КОЛЕСНЫЕ ПАРЫ ДЛЯ ВАГОНОВ МЕТРОПОЛИТЕНА

Изменение № 1 ГОСТ Р 51255—99 Колесные пары для вагонов метрополитена. Общие требования безопасности

Принято и введено в действие Постановлением Госстандарта России от 21.03.2001 № 124-ст

Рисунок А.1

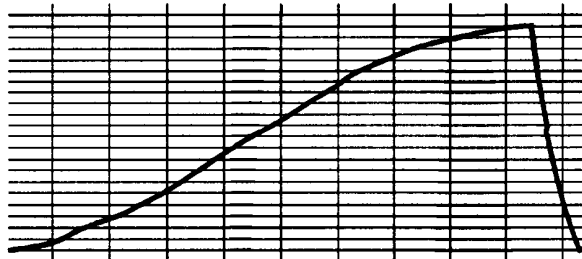
Приложение А. Пункт А.2 изложить в новой редакции (кроме рисунка А.1):

«А.2 По форме нормальная индикаторная диаграмма запрессовки должна иметь плавно нарастающую кривую, несколько выпуклую вверх на всей длине с начала и до конца запрессовки (рисунок А.1)»;

Рисунок А.2

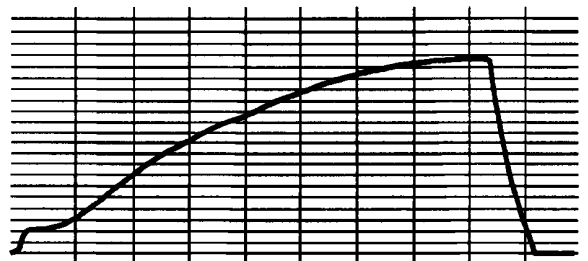
пункт А.4. Перечисление а) изложить в новой редакции (кроме рисунка А.2):

«а) скачкообразное повышение давления в начальной точке диаграммы до 2 тс с последующим допустимым горизонтальным участком до 5 % теоретической длины диаграммы (рисунок А.2)»;

Рисунок А.5

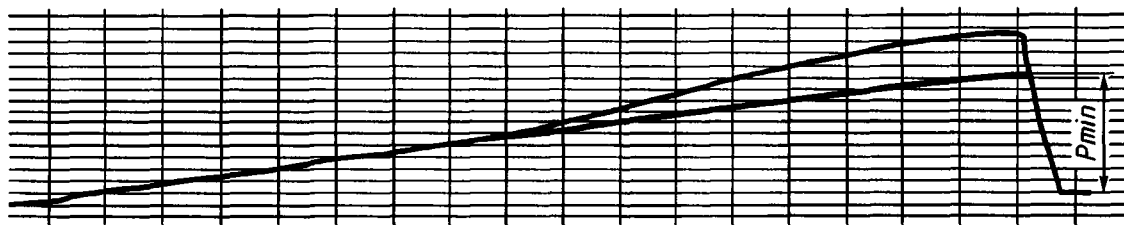
перечисление в) изложить в новой редакции; рисунок А.5 заменить новым:

«в) вогнутость кривой диаграммы при запрессовке колесного центра с удлиненной ступицей или втулки при условии, если проведенная к кривой касательная прямая, соединяющая диаграммы, отсечет отрезок А, не менее:

100 мм — для колесного центра с удлиненной ступицей;

75 мм — для втулки (рисунок А.5)».

Рисунок 1 — для колесной пары с диаметром шейки 110 мм

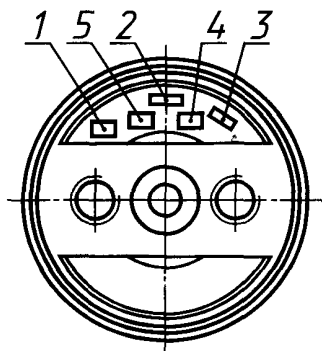
Пункт 4.3 дополнить рисунками — 1, 2 (после последнего абзаца):

1 — знак формирования; 2 — дата формирования; 3 — условный номер предприятия, сформировавшего колесную пару; 4 — приемочное клеймо заказчика; 5 — клеймо ОТК

Рисунок А.10

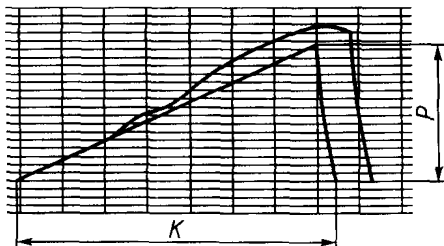
дополнить перечислениями ← ж) — и), рисунками — А.9 — А.12:

з) вогнутость кривой диаграммы при запрессовке колес, колесных центров с нормальной ступицей или зубчатых колес при условии, если вся кривая располагается выше прямой, соединяющей начальную точку диаграммы с точкой, расположенной на расстоянии, равном минимально допустимой длине диаграммы K и отсекающей на диаграмме значение запрессовочного усилия P , не менее минимально допустимого (рисунки А.10, А.11);
